**Avis délibéré de la Mission Régionale d'Autorité environnementale
de Nouvelle-Aquitaine relatif au projet de
parc éolien de Chatenet-Colon à Saint-Pardoux-le-Lac (87)**

n°MRAe 2023APNA6

dossier P-2021-10800

Localisation du projet : Commune de Saint-Pardoux-le-Lac (87)
Maître(s) d'ouvrage(s) : Société Parc éolien de Chatenet-Colon SAS
Avis émis à la demande de l'Autorité décisionnaire Préfète de la Haute-Vienne
En date du : 01/12/2022
Dans le cadre de la procédure d'autorisation : Autorisation environnementale
L'Agence régionale de santé et la préfète de département au titre de ses attributions dans le domaine de l'environnement ayant été consultées.

Localisation des sites Natura 2000 dans l'aire d'étude éloignée **n'indiquant pas le périmètre d'extension du site Natura 2000 Mine de Chabannes et souterrains des Monts d'Ambazac en projet** -

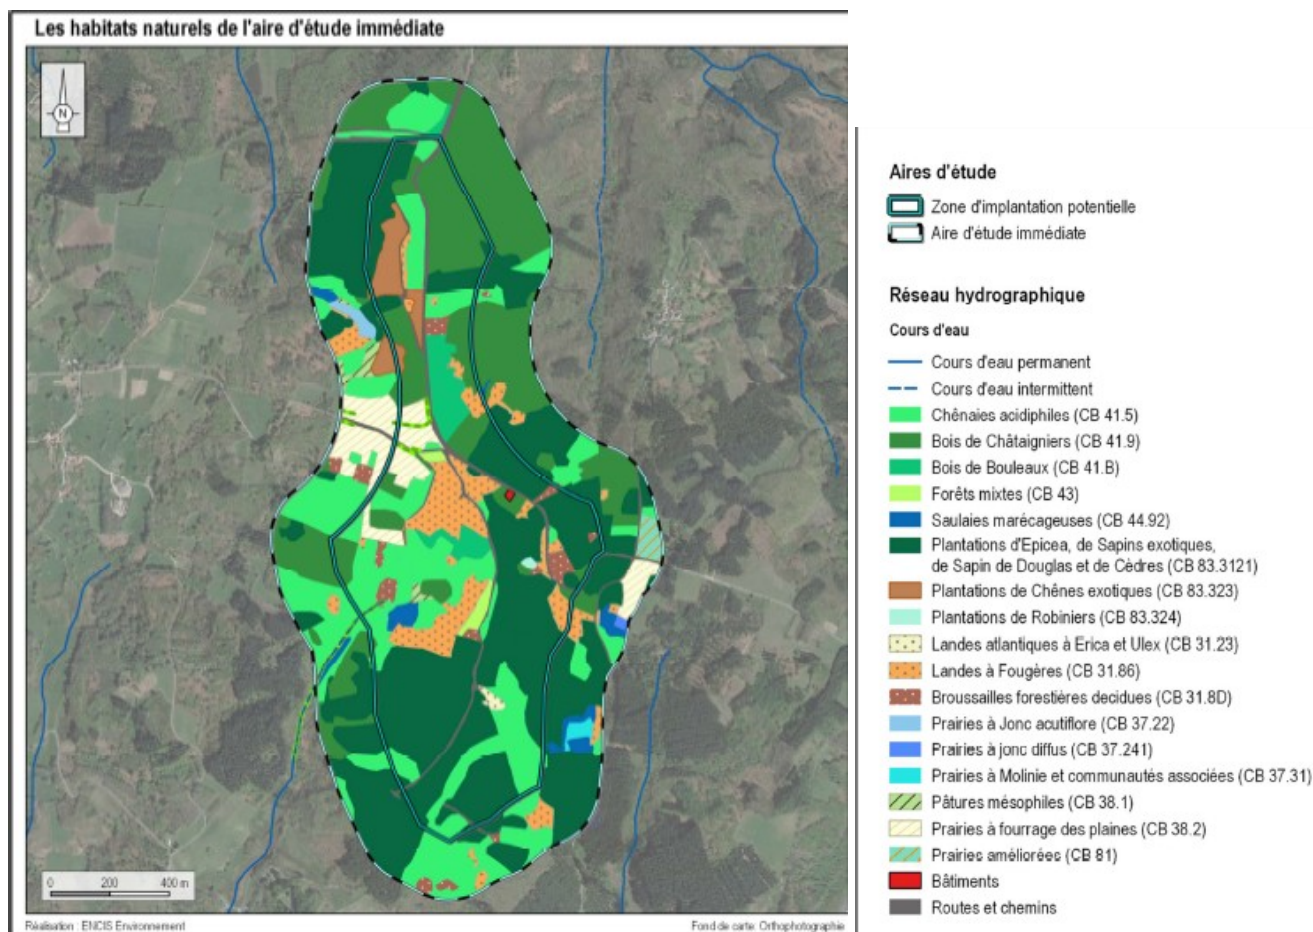
Les sites Natura 2000 sont, soit liés à la préservation d'habitats humides et aquatiques (vallées et tourbières), soit à l'activité des chiroptères. Le site Natura 2000 *Mine de Chabannes et souterrains des Monts d'Ambazac*, site d'importance pour les chiroptères, se trouve notamment à seulement 1,3 km de la ZIP. A cet égard, la MRAe relève que le projet de parc éolien est susceptible d'être situé dans le périmètre du projet d'extension du site Natura 2000 *Mine de Chabannes et souterrains des Monts d'Ambazac*, validé en COPIL du 27 septembre 2018. **Cette information n'apparaît pas dans l'étude présentée. Les enjeux liés au site Natura 2000 caractérisés dans l'étude n'ont pas pris en compte ce projet d'extension de périmètre et intercepterait le site d'implantation du projet. Les conséquences environnementales et les enjeux associés au projet éolien n'ont donc pas été complètement analysés. La MRAe demande que l'évaluation des incidences Natura 2000 soit complétée en considérant les enjeux liés au projet d'extension du périmètre du site Natura précité.**

Impacts sur les zones humides et localisation de la mesure de compensation – source étude d'impact page 455

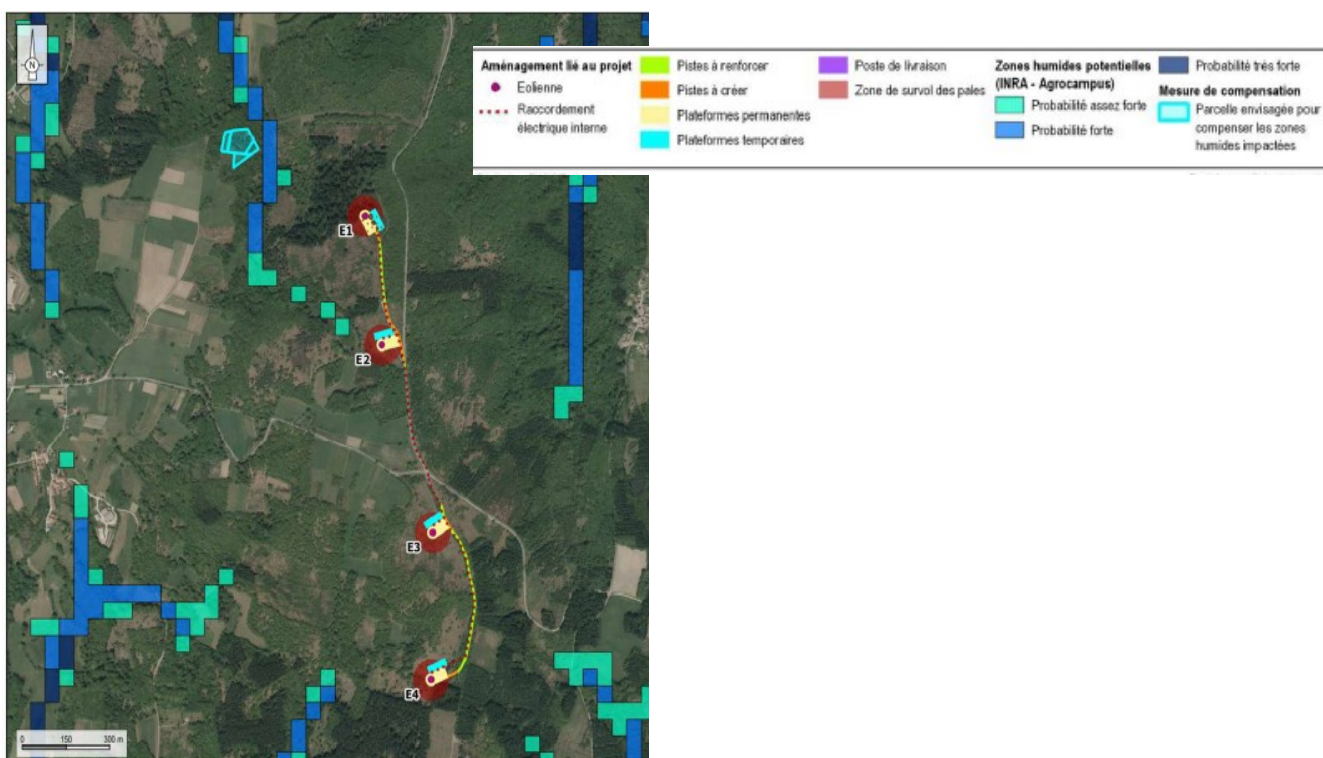
Des zones humides avérées, soit une surface totale de 4 177 m², sont directement impactées par les aménagements permanents de l'éolienne E1 (plateformes d'exploitation, chemins d'accès, remblaiement). Selon le dossier, parmi les zones humides impactées, les zones humides caractérisées par le critère botanique comptent 234 m² de tourbière à jonc. Les autres zones humides correspondent à des habitats présentant de la végétation spontanée, caractérisée par le seul critère pédologique (3617 m² de plantation de chênes exotiques et 326 m² de plantation de résineux). Selon le dossier, les zones humides impactées ne présenteraient pas de fonctionnalités écologiques d'intérêt en tant qu'habitat d'espèces. À titre compensatoire, ces travaux donneront lieu à la restauration d'environ 8 700 m² de zones humides situées sur des parcelles boisées.

Plan défrichage lors de la préparation du site, Source : Etude d'impact – p. 253

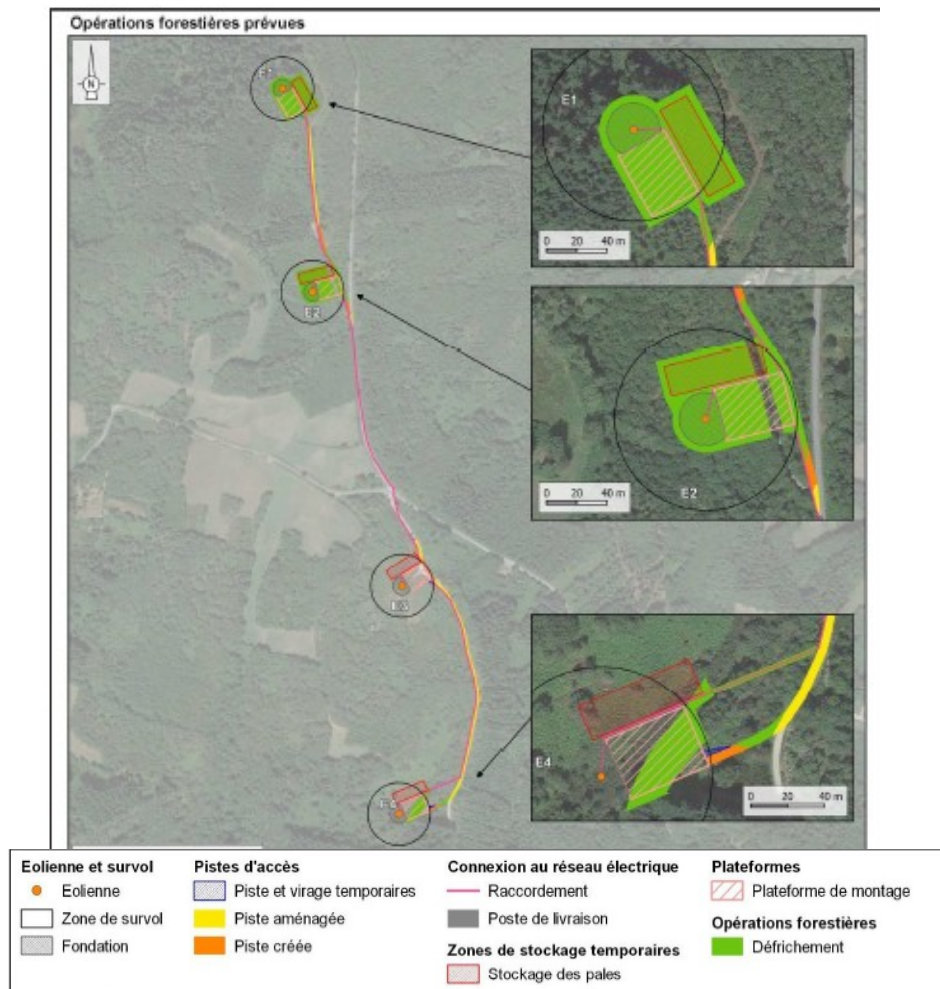
Concernant les habitats naturels et la flore, la construction du parc éolien nécessitera le défrichage préalable de 12 197 m² de surfaces boisées pour permettre l'accès des engins, la libération des espaces nécessaires aux pistes, aux plateformes, aux fondations et aux zones de stockage des pales pour les éoliennes E1, E2 et E4. Quatre arbres seront également coupés en dehors de la zone à défricher et environ 730 mètres linéaires (boisement et plantation de feuillus) seront élagués.

Le dossier ne fournit pas de précision sur la distance minimale entre les E1, E2 et E4 et les espaces boisés qui les jouxtent. Cette information manquante, les conclusions du dossier sur les incidences du projet sur la biodiversité, particulièrement riche dans ces espaces, ne peuvent être considérées comme suffisantes ni abouties.

Etant donnée l'incertitude sur l'implantation des éoliennes vis-à-vis de la canopée, **la MRAe considère qu'il est indispensable de préciser ce point, d'étayer l'analyse de l'impact du projet sur la biodiversité, de justifier la distance retenue, et le cas échéant de réexaminer l'implantation des éoliennes concernées.**
